# 「はやぶさ2」化学推進系の追加対策について

2011年11月22日

宇宙航空研究開発機構

はやぶさ2プロジェクトチーム

図2.1 参考「あかつき」推進系構成図  
(2011年6月30日 宇宙開発委員会 調査部会資料より抜粋)

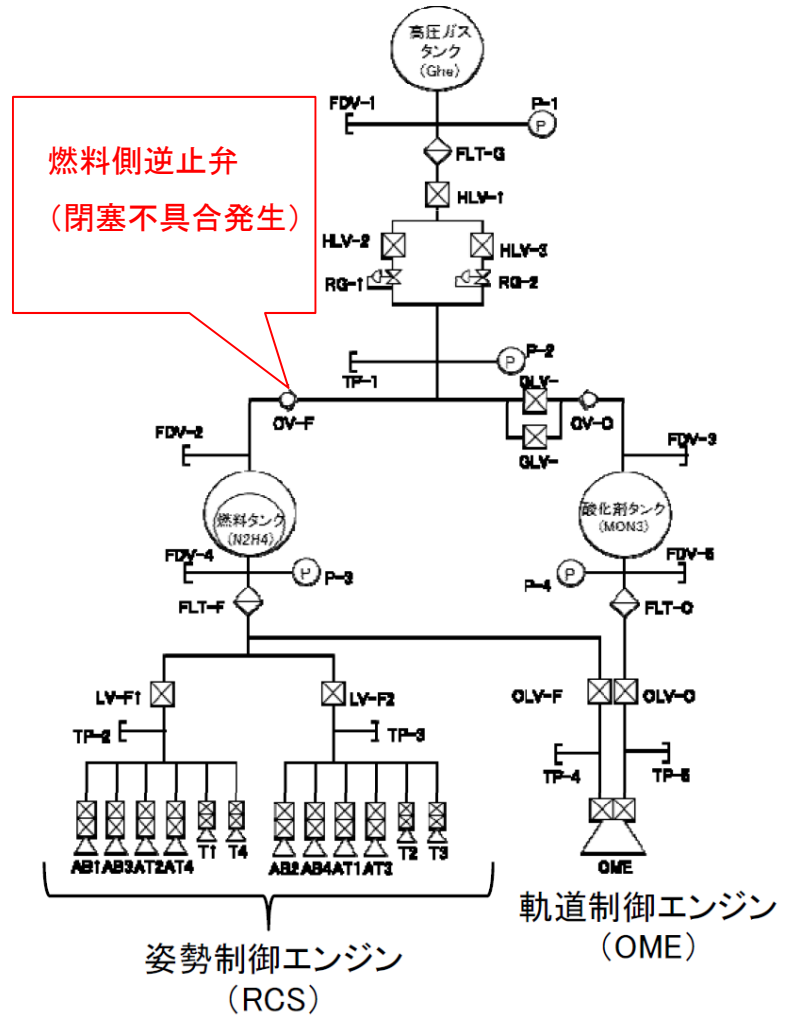
- 2010年12月7日:「あかつき」金星周回軌道への軌道投入失敗。
- 2010年12月8日:宇宙開発委員会において原因究明・対策等に必要な技術的事項について調査部会において調査審議することを決定。
- 2010年12月17日:調査部会において、FTAの手法により、逆止弁の閉塞、燃焼状態異常などの複数の原因候補が抽出された。
- 2010年12月27日:調査部会において、軌道投入失敗の原因が**燃料系逆止弁閉塞**に帰結。逆止弁閉塞の原因究明・検証のための試験計画立案。
- 2011年4月:原因究明試験において、燃料・酸化剤反応で生成される塩(硝酸アンモニウム)により、逆止弁の閉塞が観測された。
- 2011年6月30日:調査部会において、逆止弁閉塞の原因として、①酸化剤蒸気が上流へ透過、②燃料・酸化剤反応による塩生成、③塩生成による燃料側逆止弁動作阻害、が報告された。(次ページ 図2.1参照)

図2.2 「はやぶさ」化学推進系構成図

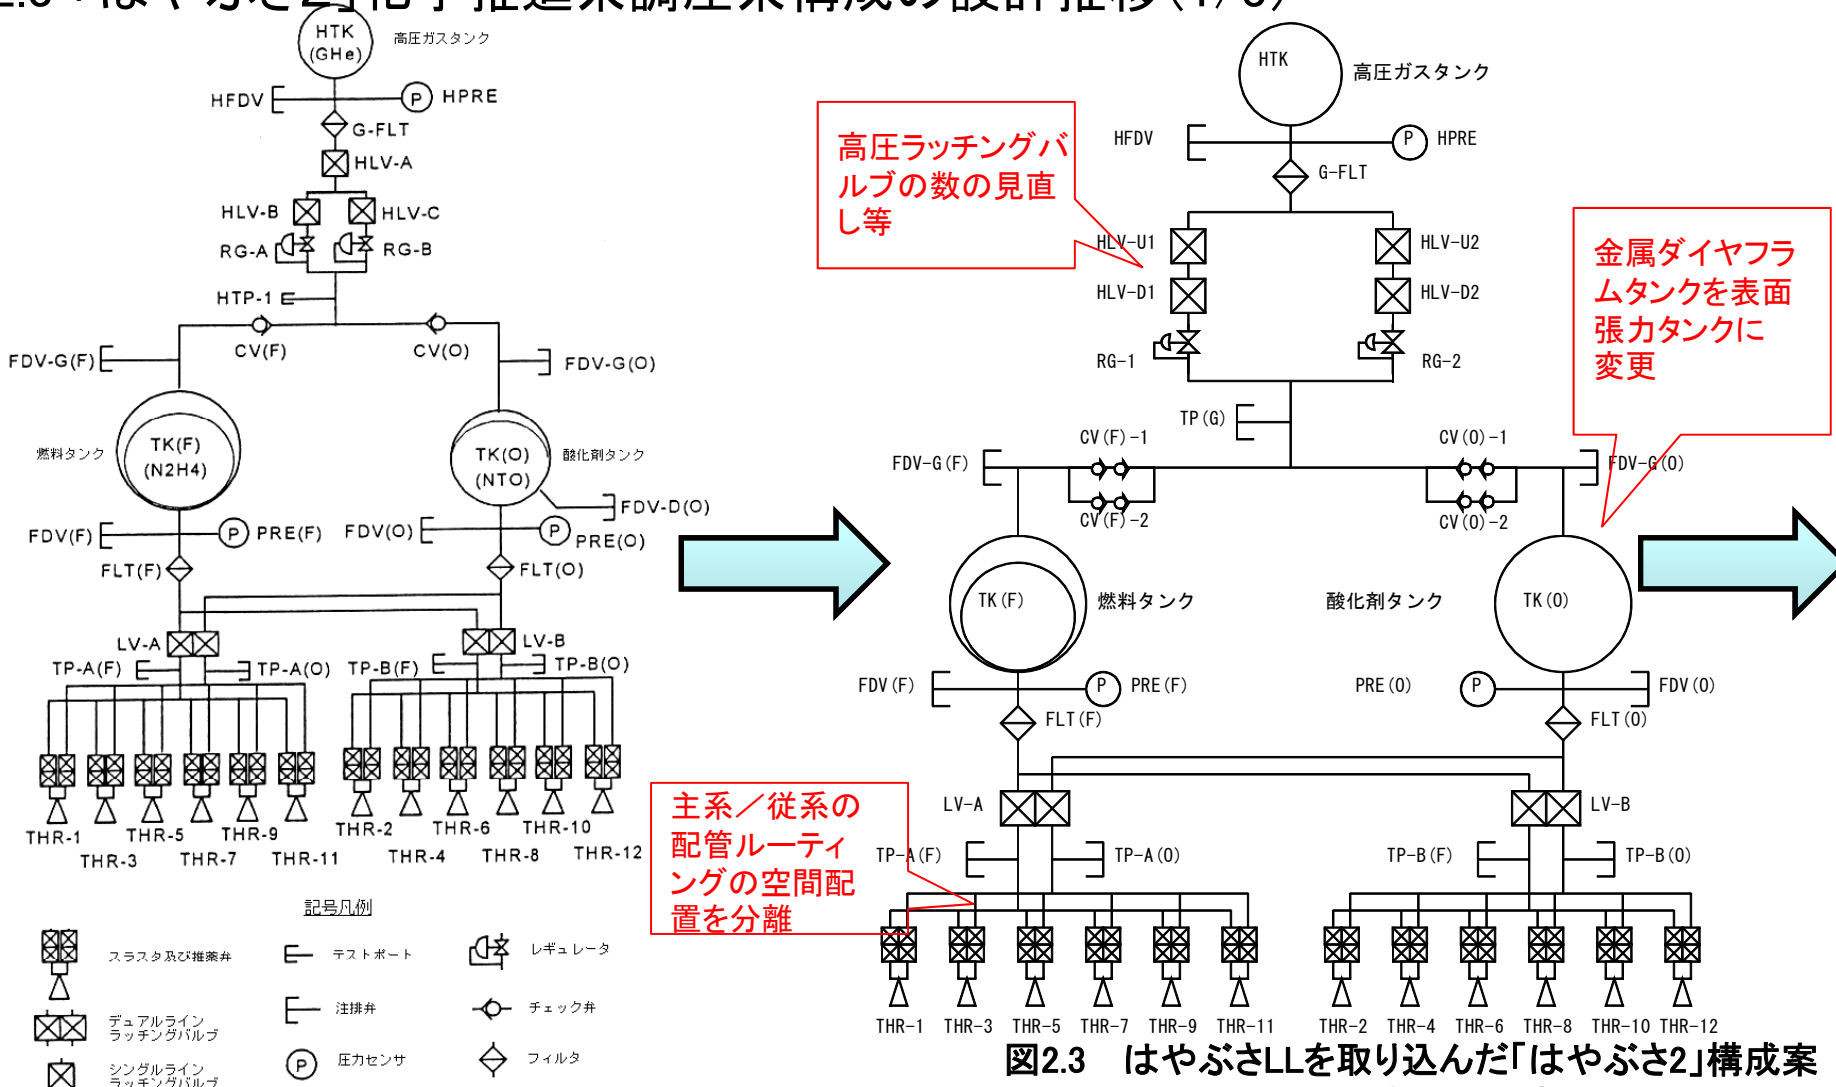
- 2010年度開発研究フェーズ:「はやぶさ」化学推進系(図2.2構成図参照)に対して、はやぶさLLなどを取り込み、(1)酸化剤タンクの金属ダイヤフラムタンクから表面張力タンクへの変更、(2)高圧ラッチングバルブの数や燃料及び酸化剤の注排弁の口径・配置等の見直し、(3)主系/従系の配管ルーティングの空間配置を分離、の変更を行い、「はやぶさ2」化学推進系構成案を検討。(図2.3構成図参照) →「はやぶさ」化学推進系からの変更理由をP15に示す。
- 2011年3月:「はやぶさ2」システム定義審査(SDR)においては、「あかつき」の不具合調査情報に基づき、調圧部に**逆止弁を使用しない**構成案を提示。(図2.4構成図参照)
- 2011年6月~8月:「あかつき」の酸化剤透過と塩生成の影響を考慮して、**燃料・酸化剤の調圧系を完全分離**する設計変更を検討、また、設計変更に伴うコスト、スケジュールへの影響を評価。(図2.5構成図参照)

### (1)酸化剤タンクを金属ダイヤフラムタンクから表面張力タンクに変更

【変更理由】「はやぶさ」では、タッチダウン時の運用条件が不明な状態でも確実に推薬を供給するために金属ダイヤフラムタンクとしていたため、結果として、配管内での酸化剤蒸気の移動を遮断できていた。「はやぶさ」の軌道上データなどの運用実績より、表面張力タンクでもタッチダウン時に十分に燃料を供給できると判断できたため、「はやぶさ2」では宇宙機用として多数の実績があり、質量も低減(1.1kg減)できる表面張力タンクを採用した。塩の生成に関しては、リスクが高くなるが、今回の追加対策(調圧系分離)によりリスク回避される。

### (2)高圧ラッチングバルブの数や燃料及び酸化剤の注排弁の口径・配置等の見直し

【変更理由】JMR-002B(ロケットペイロード安全標準)に準拠し、カタストロフィック事象を回避するため、弁の直列配置への変更や燃料及び酸化剤の注排弁は、誤接続防止のため、口径を異なるものとし、さらに配置を離れた位置にする。

### (3)主系／従系の配管ルーティングの空間配置の分離

【変更理由】「はやぶさ」のタッチダウンにおける燃料漏洩のLL反映として、「はやぶさ2」では主系配管と従系配管のそれぞれの経路を空間的に離し、熱的に独立させることで、万が一、どちらかの系で燃料漏洩が発生した場合にも、もう一方の系に影響を及ぼさないようにし、化学推進系の冗長性を高める。

図2.4 逆止弁を使用しない構成案(2011年3月)  
(SAC開発移行審査開始時)

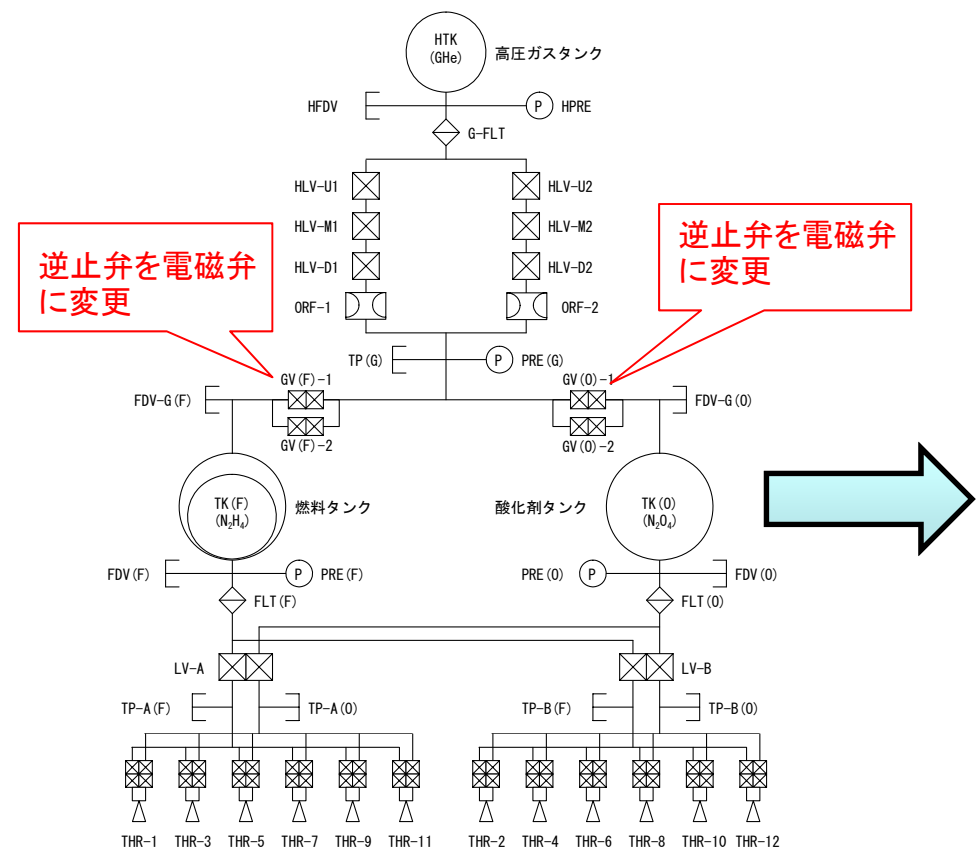
- ✓ はやぶさ2従前案(図2.4構成図)の調圧系は「あかつき」と同等であり、「あかつき」不具合からは、燃料・酸化剤の蒸気が逆止弁・遮断弁を透過することを考慮した設計としなければならないことが教訓として得られた。
- ✓ ただし、はやぶさ2の設計期間中に透過率を確定させられないこと、及びミッション期間が長い(約7年間)ことから、燃料、酸化剤の蒸気混合のリスクがある従前案を断念。
- ✓ 代替案として、一液/二液方式、高压ガス調圧/気液平衡/ブローダウン方式など9種類の構成案を検討。
- ✓ 運用上のリスク、性能要求、DRY質量/WET質量、開発リスク、コストなどをトレードオフした。(P9, 10にトレードオフの一例を示す。)
- ✓ トレードオフの結果、運用リスク、開発リスクは小さく、性能要求を満足する、燃料・酸化剤の調圧系を完全分離した構成案(左図)を選択。(将来ミッションにおいては、逆止弁・遮断弁の透過率の見極め、透過防止が実現されたうえ、ミッション期間やシステムリソースなどによっては、常に分離案が妥当とは限らない。)

図2.5 燃料・酸化剤調圧系分離構成図 (2011年8月)(今回)

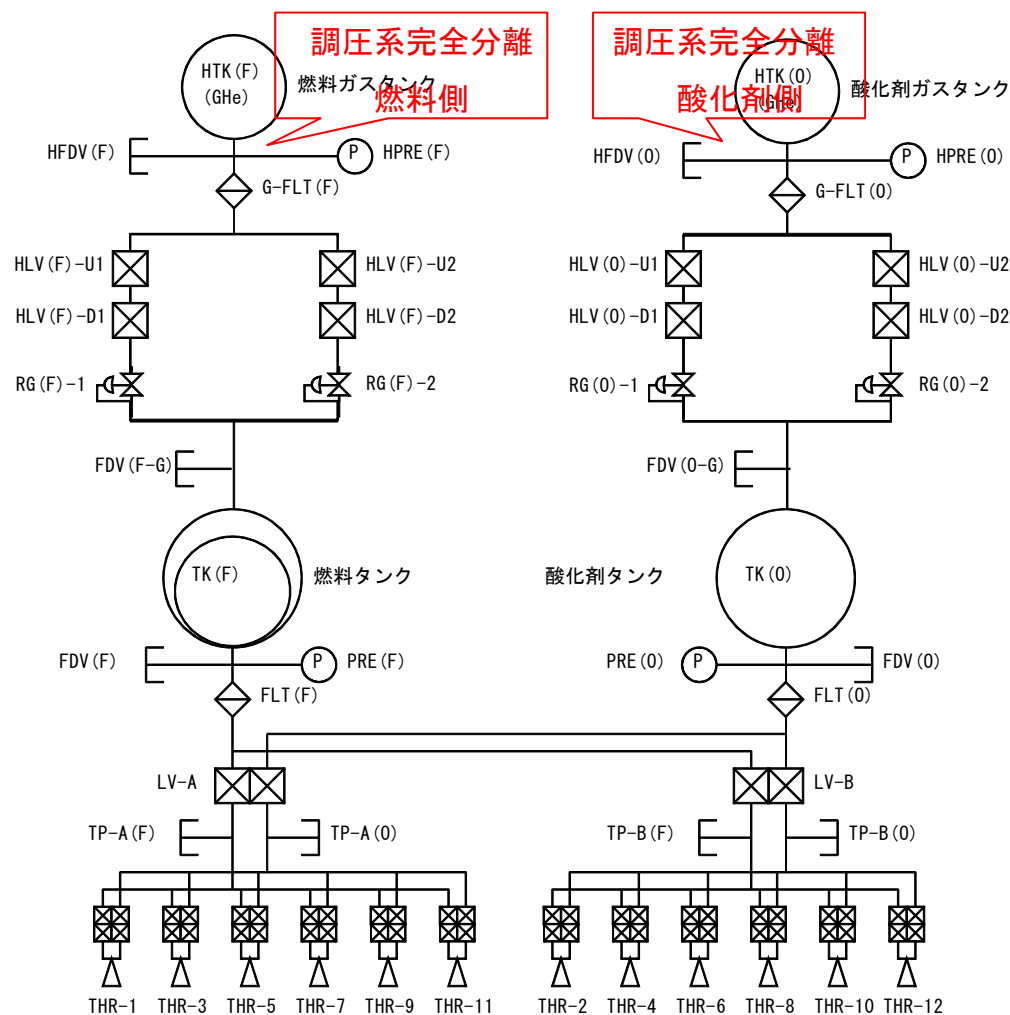
- 逆止弁を使用しないため、生成物嚙込、しゅう動部粘着、バネ脱落等による逆止弁閉塞のリスクは原理的にない。(従前案(図2.4構成図)も同様)
- 「はやぶさ2」の長期ミッション期間約7年間での、酸化剤透過の影響を懸念し、燃料・酸化剤の調圧系を完全分離したため、酸化剤透過による燃料・酸化剤の混合・反応(塩の生成)のリスクは原理的にない。
- 調圧システムが2システムに増加し、加圧用ヘリウムガスのリークに対するリスクが増加する。調圧系リーク対策については、リスク低減策をスケジュール制約をみながら検討中である。
- 今回の設計変更による質量への影響は、約0.5kg増(従前案との比較)であり、許容可能である。

#### 3.1 スケジュール評価

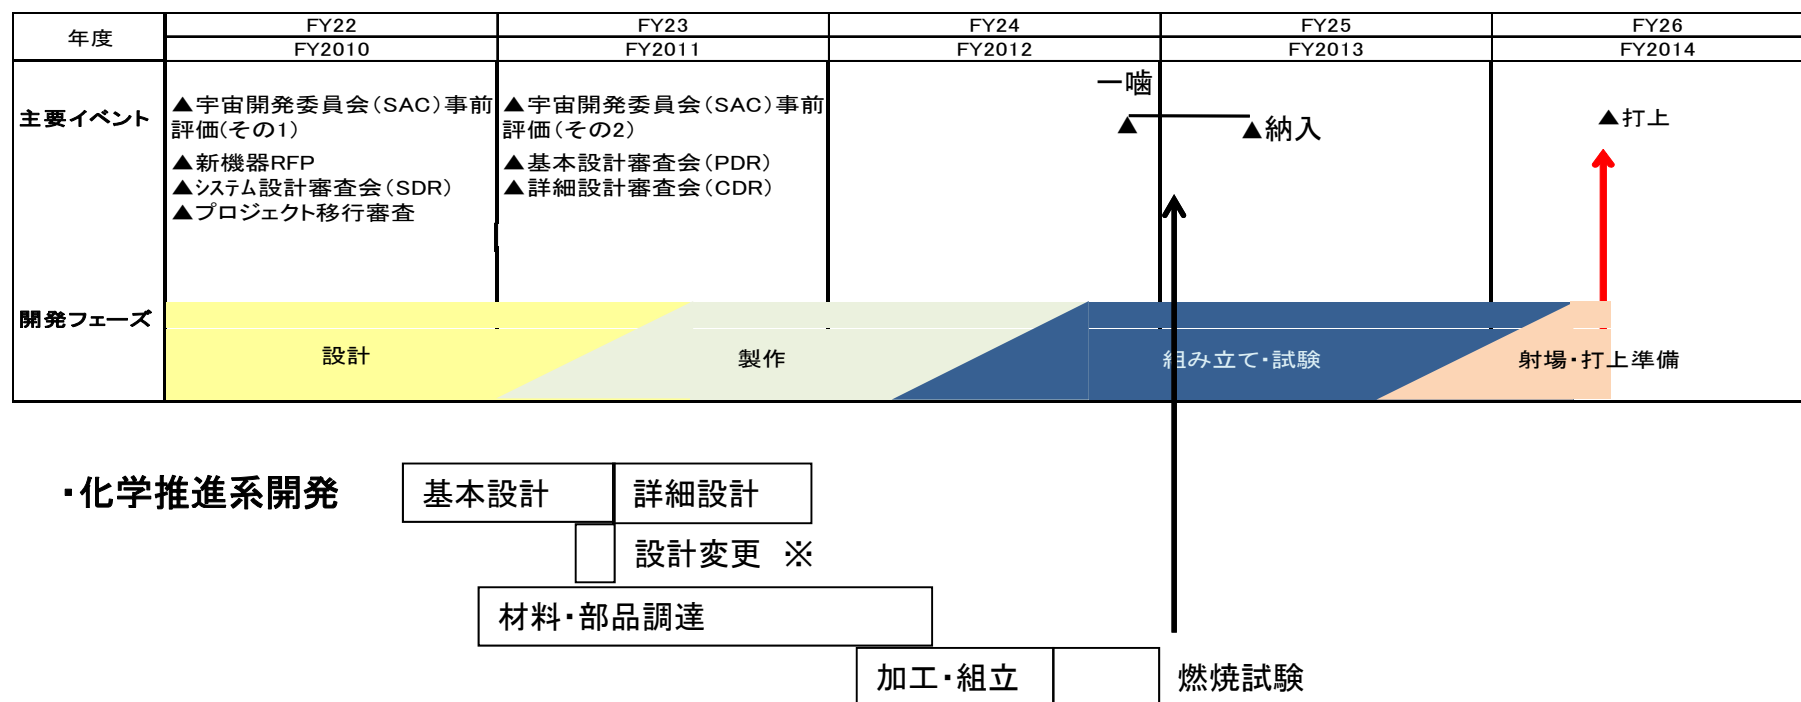
化学推進系の追加対策を反映した開発スケジュールを以下に示す。  
ノミナル2014年打上げに対してスケジュールインパクトはない。

※ 設計変更が基本設計期間内で実施できたため、詳細設計以降のスケジュールは従来通り。
